Liste der Aenderungen und Ergenzungen

BAUHERR
Wohnungsbau- und Verwaltungsgesellschaft
Saalfeld/Saale mbH
Klostergasse 37
07318 Saalfeld

PROJEKT-NR.	OBJEKT	GEAENDERT
02-02	Wohneck Friedensstrasse	08.02.2009
MASSSTAB	ORT	UNTERSCHRIFT
1 : 50	07318 Saalfeld, Friedensstrasse 92/92	
DATUM	ZEICHNUNG Ausfuehrungsplanung	BLATT-NR.
29.08.2008	Grundriss 2. Obergeschoss 1. BA	AP-27 a

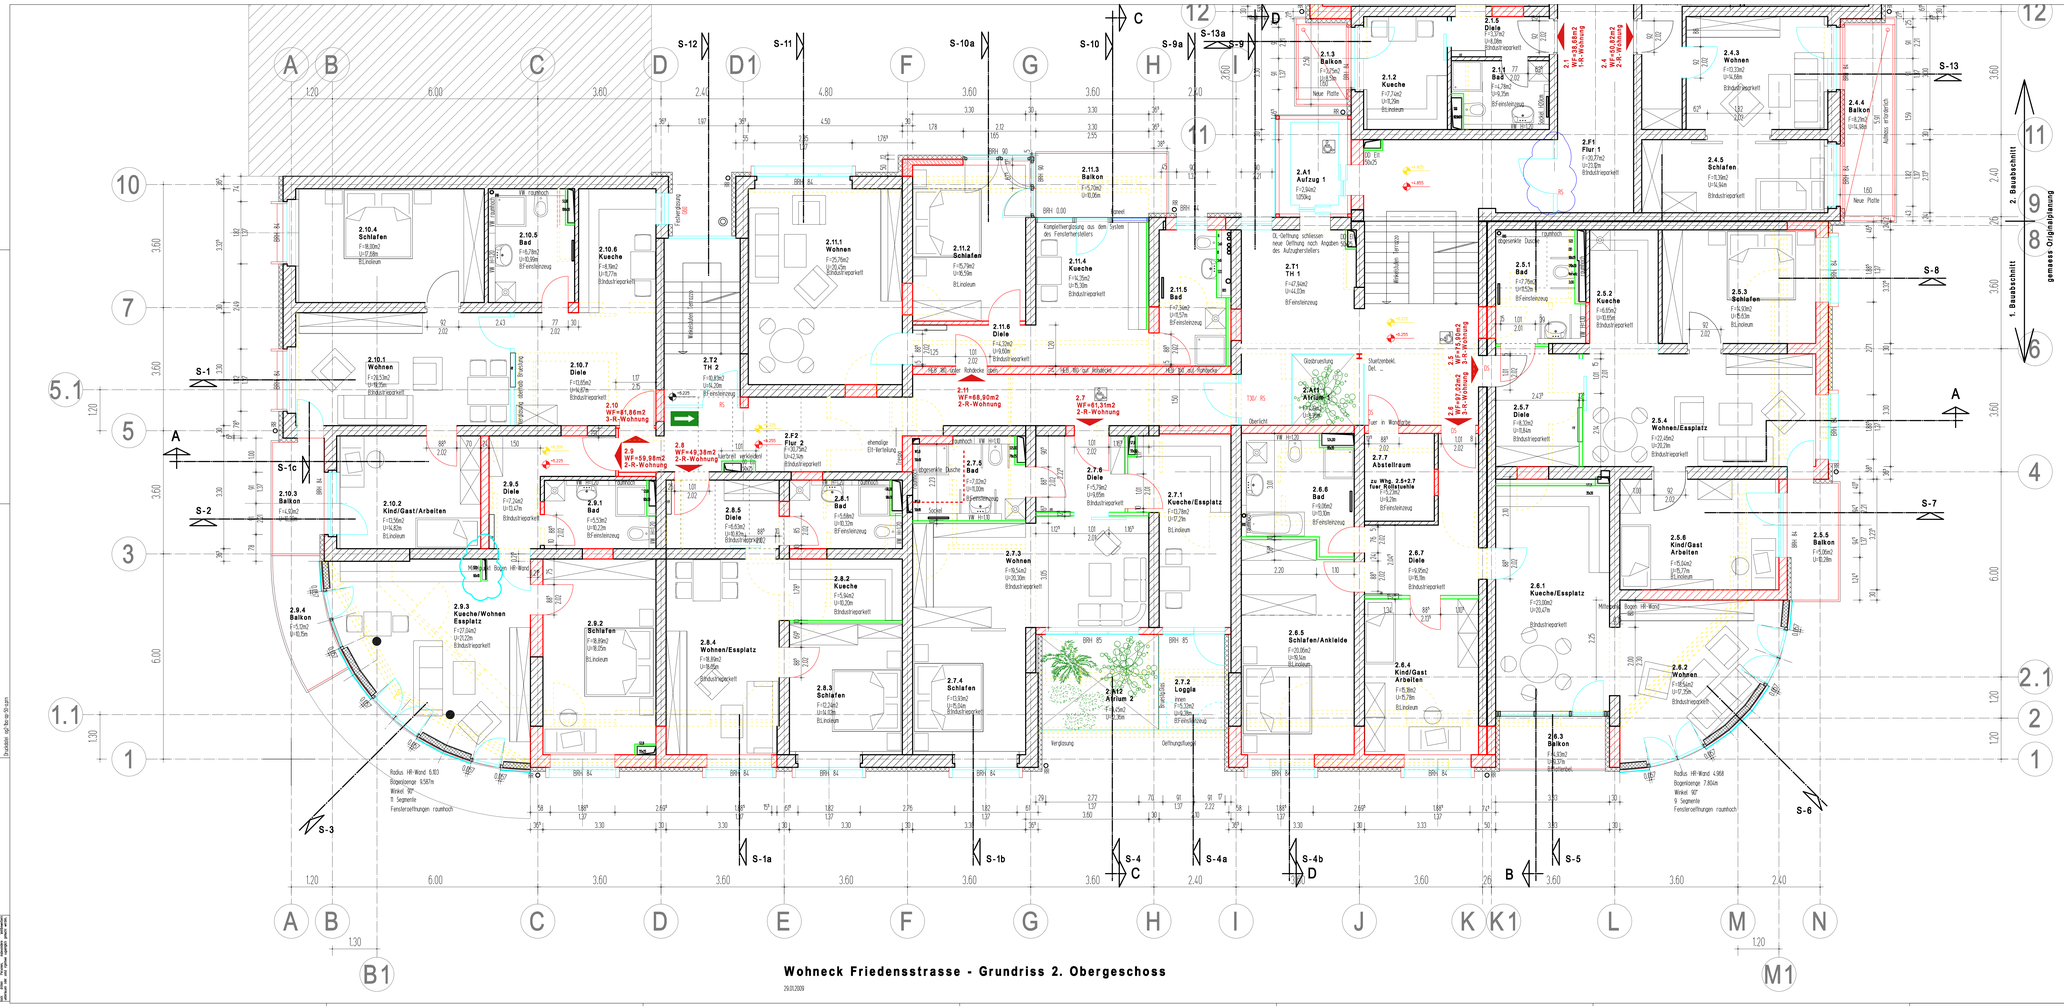
00.-2 Ausfuehrungsplanung
07.07.2008
- Bemessung Rollbau
- Teilung der runden Ecken ueberarbeitet
28.07.2008
- Wkg 2.1, 2.2, 2.3, 2.4, Tuerschwelle der Balkontuer geaendert

04.08.2008
- Bruestungshoehen an Fenstern neben den Balkontueren korrigiert
05.08.2008
- Regentraufe eingetragen
08.08.2008
- Achse 10/F-G, AW von 30 auf 17.5 geaendert

15.08.2008
- Achse G-H/11, Fallrohr und Balkon geaendert
26.08.2008
- Achsen A/5, N/4, O/12 u. 14, P/12 u. 14, Balkonkanten geaendert
03.09.2008
- Rundungen detailiert

03.09.2008
- Achse 10/F-G, Fenster-Eckloesung geaendert
09.09.2008
-Korrektur Angabe Radius HR-Wand rechte Rundung
-W/ Kellerpolitik Achse K1-L/1-2 korrigiert

15.09.2008
- TK2, oben und links Deckendurchbruch EH eingetragen
- Achse P-L M/0-5/12, N-15, seitl. Aufkeirung Balkon eingetragen
20.11.2008
- Achse E/11-12 Wand von 30 auf 36.5 geaendert

21.11.2008
- 2.8A, Grosse der Balkone korrigiert
02.12.2008
- Bodenbelaege erganzt (Loser/CSI)
- Internationaler Ausbau erganzt floor CSI
03.12.2008
- Achse G u. H/5 MW-Pfeiler Bestand durch neues MW ersetzt

- Achse J/6, MW-Pfeiler Bestand durch Stahlsaeule ersetzt
08.12.2008
- Vermauerung Trockenbau
17.12.2008
- Anschlaege Innentueren erganzt, Vermauerung Bestandsoeffnungen

- Fenster in HR-Wand erganzt
- Hoehen Vorwandinst./Badtrech. erganzt Details siehe Badplanung
15.01.2009
- Schachtwand fuer ELT in Flur 2/12 erganzt
29.01.2009

- Brandschutzanforderungen Tueren erganzt
-Tuer Glas-Stahlkonstr. in Wkgfg geaendert

IND	ANDERUNGEN / ERGÄNZUNGEN	DATUM
a	Ergenzungen gemass Aenderungsliste, Anschlaege Bestand- Innentueren u.Vermauerung, Vermauerung TB	29.01.2009
5		
4		
3		
2		
1
